## 改善箇所説明図

### 不具合の内容

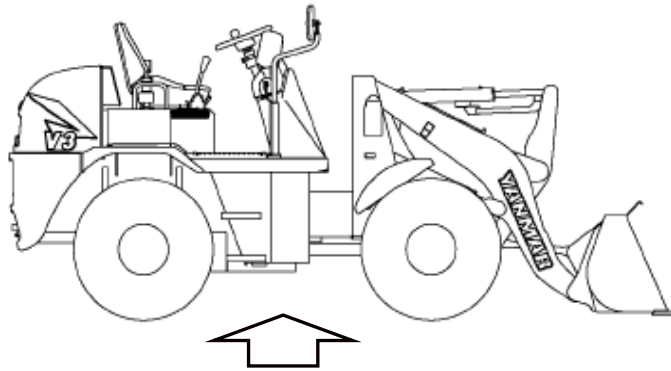
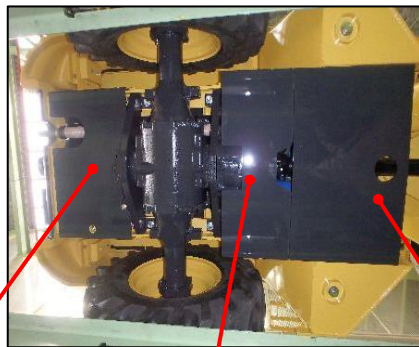
アンダーカバー3点が未装着の可能性はある

ショベルローダにおいて、組立作業記録チェックシートが不適切なため、アンダーカバーが装着されていないものがある。

全車両、アンダーカバー装着の有無の確認を行い、未装着車は当該部品の取付けを行う。
